Procedura di verifica di assoggettabilità a VIA postuma relativa al progetto “Lavori di Ridefinizione del Campo Cross – Monte Coralli” in Comune di Faenza (RA)

INT 02.01

CONTRODEDUZIONE DELLE OSSERVAZIONI PERVENUTE

Tabella 1 – Prima (foto a sx) e dopo (foto a dx) la rimozione dei parallelepipedi in gomma piuma

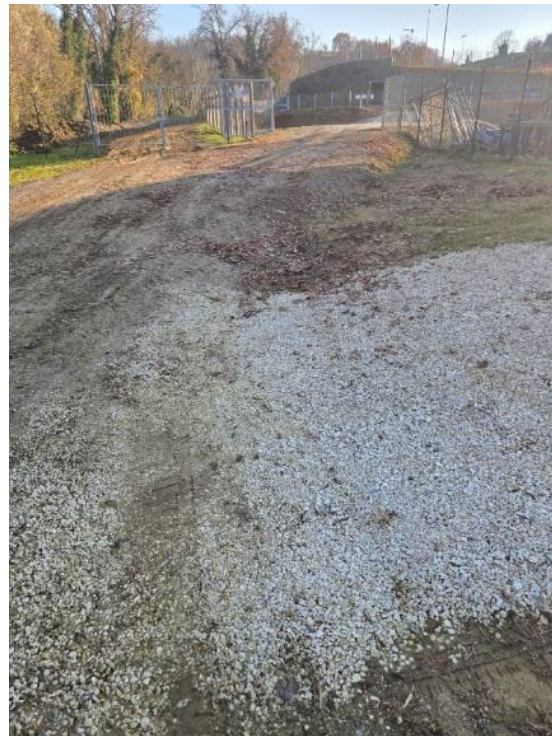
Impatto sulla biodiversità: le pareti di sabbie gialle (formazione geologica) distano poche centinaia di metri dal campo di motocross, in queste pareti (spesso ex cave rinaturalizzate) nidificano gruccioni. Sono però state ricoperte da teli per prevenire fenomeni di frana causati anche dai lavori. Nei boschetti limitrofi c'è una ricca biodiversità di mammiferi e avifauna tra cui rapaci notturni. Le zone umide del Rio sono popolate da anfibi. Due anni e mezzo di cantieri, rumori, mezzi pesanti e sbancamenti hanno inevitabilmente provocato un notevole disturbo a tutti questi animali. Con le gare (anche in notturna) e l'afflusso di pubblico (in auto, visto che non ci sono mezzi pubblici) la situazione non può che peggiorare. La direttiva europea Nature Restoration Law ci chiede di tutelare e ripristinare ecosistemi naturali, questo progetto aumenta il carico antropico a danno di colline poco abitate, e degrada ecosistemi naturali. Non solo, ci sono piste per gare enduro o bicicross anche in mezzo al bosco, in riva al rio Pideura, dove sono state predisposti enormi parallelepipedi di gommapiuma ricoperti da plastica, in pessimo stato, che tendono a rompersi e rilasciare plastica nel rio e nell'ambiente. Nel sopralluogo effettuato mercoledì 12 novembre, abbiamo fotografato una discarica abusiva di decine di enormi parallelepipedi di gommapiuma, abbandonati in riva al rio, che rilasciavano plastica.

In merito alla presenza di parallelepipedi di gommapiuma, si precisa che tali oggetti non sono stati posizionati in sito al fine di creare nuovi tracciati per gare di enduro o bicicross, oltre a quelli già presenti.

Si tratta di protezioni che venivano utilizzate **dal precedente concessionario** per la sicurezza dei piloti. RPM ha provveduto a selezionare quelle che si erano deteriorate nel tempo e le ha radunate in un unico punto di raccolta, in attesa del loro allontanamento, che è puntualmente avvenuto, come dimostrato dalle figure riportate nel seguito.
